## Câmara Municipal de Lisboa

N.º 10993/INF/DMURB\_DepLPE\_DivPE/GESTURBE/2019

#### Assunto: Ampliação

#### Processo n.º 72/EDI/2019

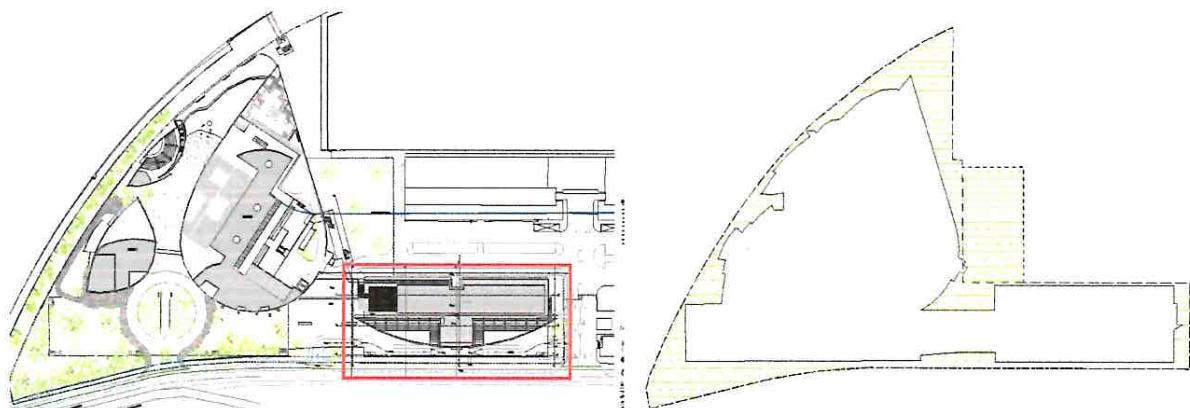
7. Ao nível do Piso 0: localizar-se-á o hall de entrada do novo centro pancreático, o Hospital de Dia com 22 postos de quimioterapia, 2 quartos para tratamento individual, gabinetes de consulta e enfermagem, postos de patologia clínica de recolha, zona de espera reservada, bem como todo o apoio necessário e instalações sanitárias; a zona administrativa com 14 postos de trabalho e 5 gabinetes, incluindo sala de reuniões, copa e sanitários de apoio; o Laboratório GMP e o Laboratório de Investigação;

Ao nível do Piso 1: Centro Cirúrgico, 29 quartos de internamento sala de medicamentos, gabinete médico e de enfermagem, Unidade de Cirurgia com 3 salas de operações, 4 zonas de recobro, 1 sala de TAC, vestiários, 15 quartos individualizados na Unidade de Cuidados Intensivos;

Ao nível do Piso 2: Área Administrativa (escritórios da administração) e zona técnica de apoio ao todo o centro;
